Dodatek č. 2 ke SMLouvě O Dílo

Zásobování vodou obce Horní Bečva Modernizace vodohospodářských objektů Mečůvka, zhotovitel"

Změnový list stavby

PS 03 – ÚPRAVNA VODY

STAVBA: ÚV MEČŮVKA "ZÁSOBOVÁNÍ VODOU OBCE HORNÍ BEČVA"
RUŠENÁ ČÁST INSTALAČNÍCH KANÁLŮ M1:25

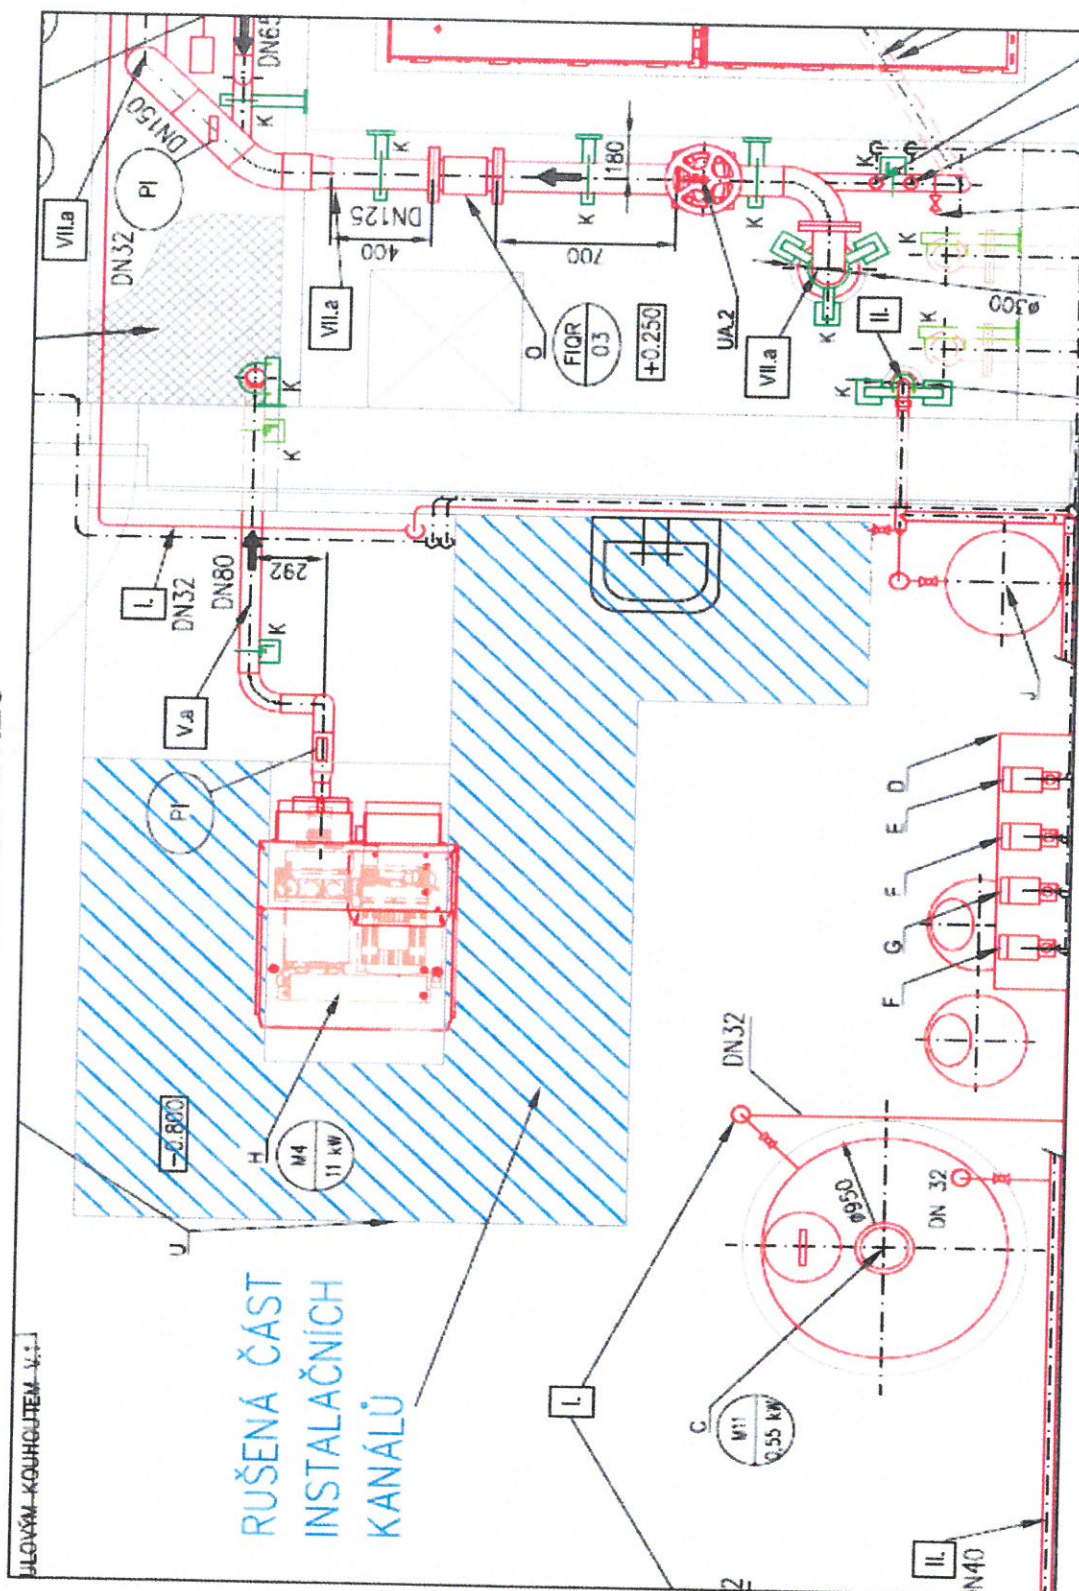
Při zpracovávání zadávací dokumentace stavby bylo uvažováno se zachováním stávajícího počtu instalačních kanálů, s tím že dojde k výměně instalačních rámců a zakrytování za nové a sanaci betonových konstrukcí. Při vlastní realizaci bylo zjištěno, že jedna část instalačních kanálů zůstane bez využití. Proto došlo ke snížení plochy zakrytování včetně instalačních rámců a taktéž ke snížení plochy sanací betonových konstrukcí. Nepotřebné instalační kanály byly zasypány a na povrchu zabetonovány. Vzhledem k vysoké vlhkosti prostředí bylo původně navržené pozinkované zakrytování a instalační rámy nahrazeny nerezovými.

Na základě prohlídky na stavbě souhlasím se zrušením dále nevyužitých technologických kanálů.
Ponechány budou jen potřebné části pro umístění nových zařízení.
Rušení bude provedeno zasypáním a ve vrchní části zřízení standardní skladby podlah.

Souhlasíme se zasypáním nepotřebných instalačních kanálů a náhradou pozinkovaných ráků za nerezové.
